Révision du zonage d'assainissement des eaux usées – Notice de présentation

Ploemeur **Zonage d'assainissement eaux usées - Notice de présentation**

Figure 17 - Schémas de fonctionnement des postes

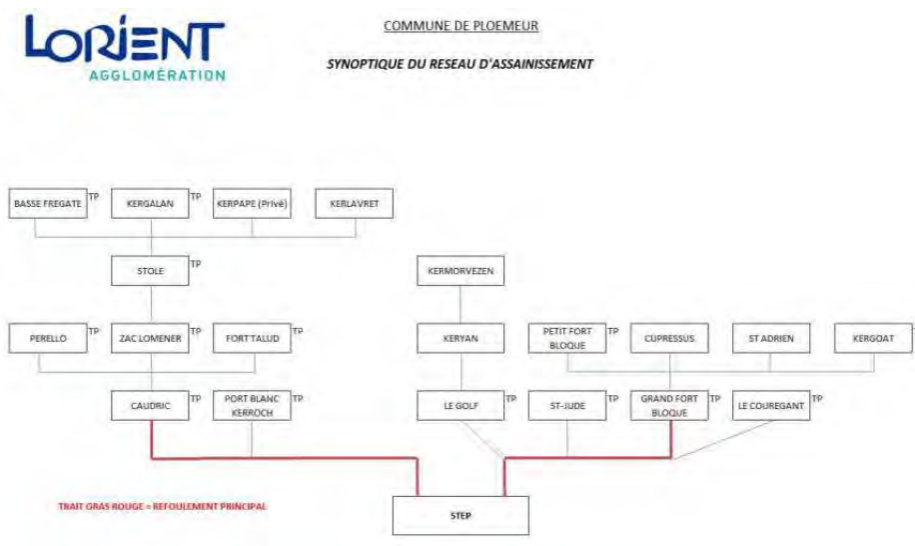
Au plan de zonage d'assainissement des eaux usées, le secteur UMk de Kerpape n'est pas mentionné en extension, mais en zonage collectif existant !

Est-il raccordé à la station de relevage (privée) du CRRF :

- Le relief ne le permet pas ;
- La capacité est-elle suffisante ?
- Des autorisations de raccorder à un poste privé seront nécessaires ?
- Les risques de pollutions de la mer à proximité de petites plages et de la prise d'eau de mer pour la piscine du CRRF seront aggravés !

Ou à la station de relevage située juste à l'entrée de la plage de Kerpape :

- Ce qui entraîne un doublement, voire un triplement, des effluents !
- Des autorisations de raccorder au poste de Larmor Plage seront nécessaires ?
- Les risques de pollutions de la plage seront fortement aggravés !

► Adapter le plan de zonage aux modifications demandées pour le PLU : secteur Ab agricole.
